## Krycí list ZBV

Název a evidenční číslo Stavby: <b>III/2722 Semice, rekonstrukce</b> Název stavebního objektu/provozního souboru (SO/PS): <b>Příprava území - investice obce / investice kraje</b>	Číslo SO/PS / / číslo Změny SO/PS: <b>020/1</b>	Číslo ZBV: <b>2</b>
---	---	------------------------

## Změnový list

### Změna: Odstranění kamenných kostek

VÝKRES Č.: 1 / 3

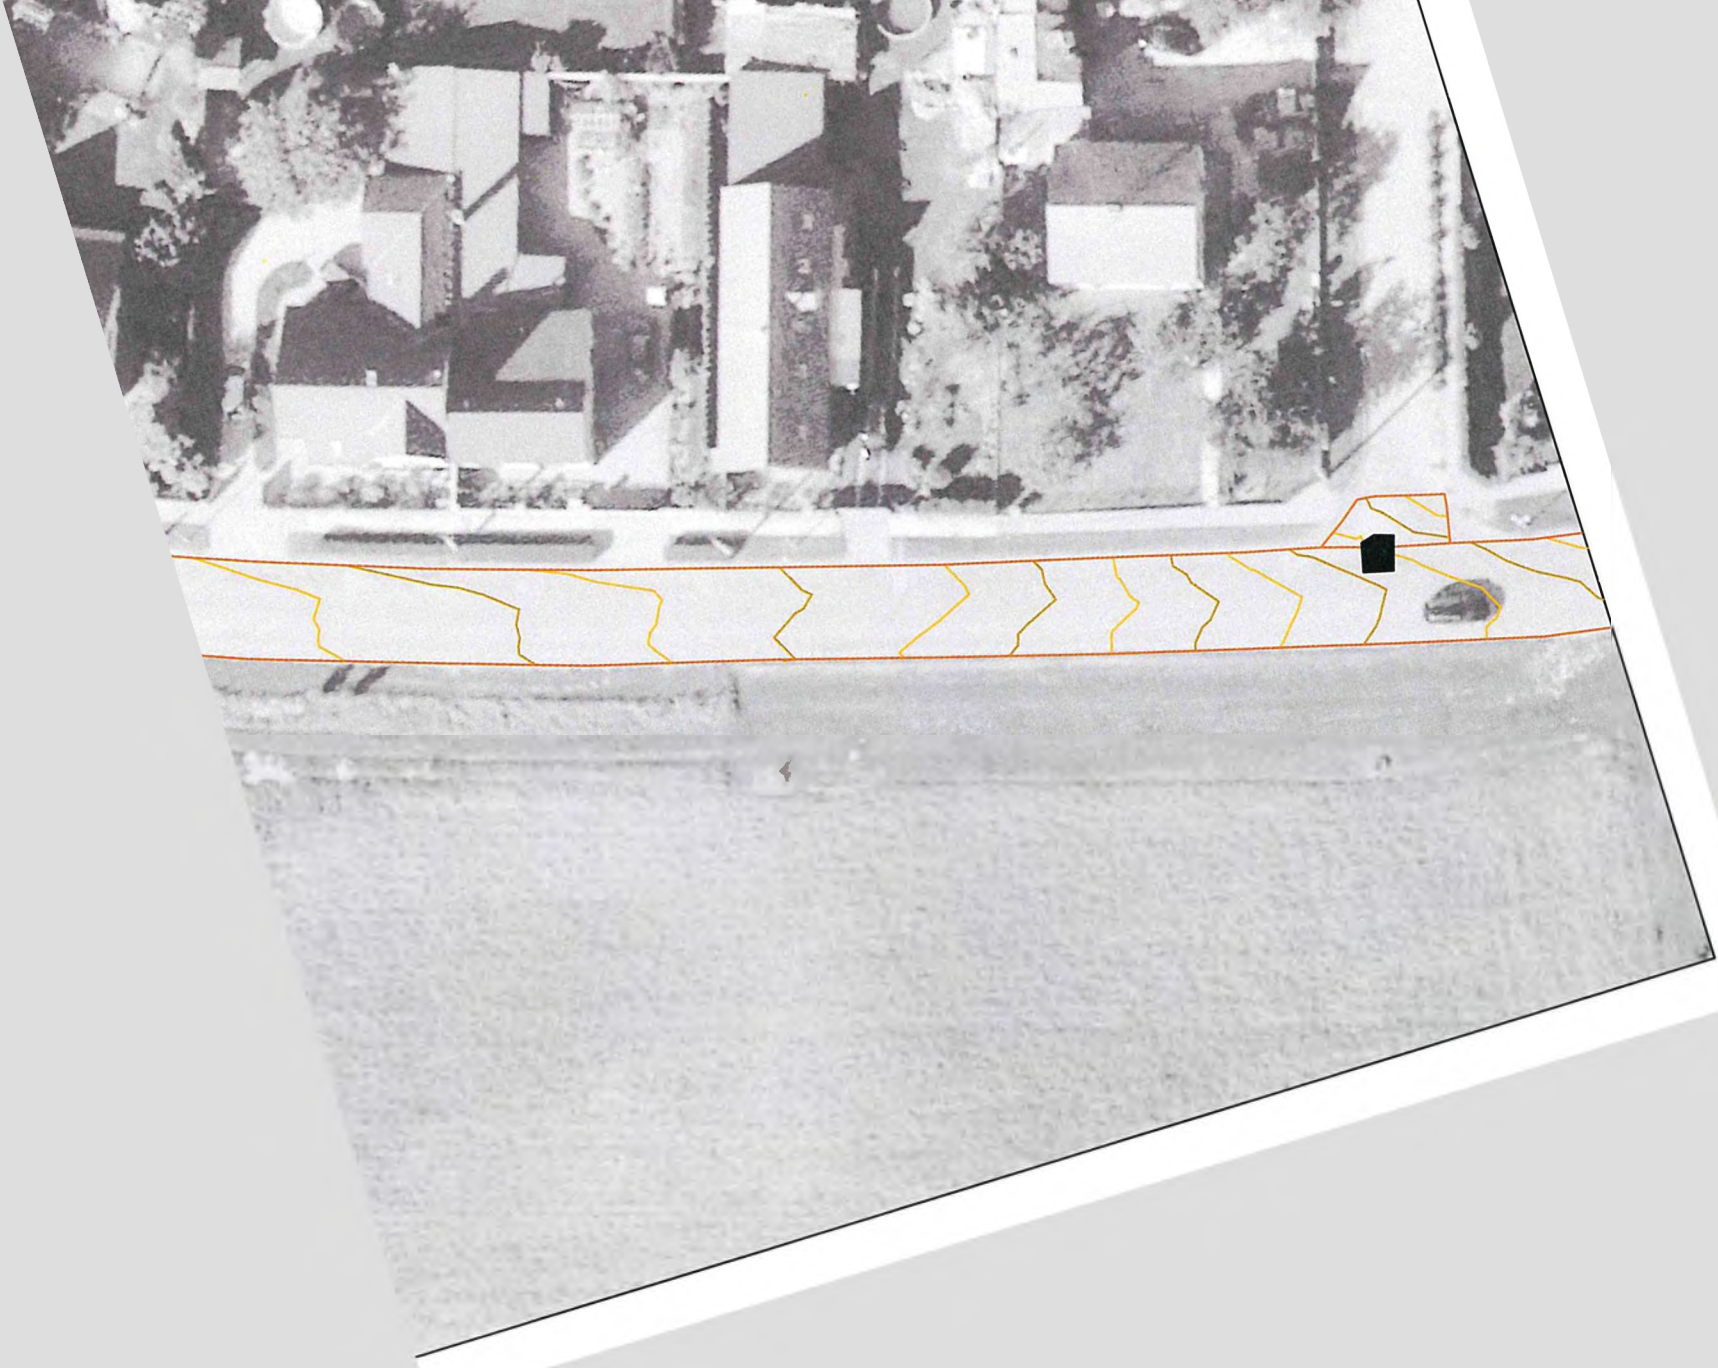
**- Zaměření plochy s výskytem dlažebních kostek a podkladních vrstev z betonu.**

**Celková plocha dlažebních kostek = 1 579,38 m<sup>2</sup>**

**Celková plocha s podkladní vrstvou betonu = 375,13 m<sup>2</sup>**

Plocha dlažebních kostek = 1 579,38 m<sup>2</sup>  
 Plocha podkladních vrstev z betonu = 375.13 m<sup>2</sup>
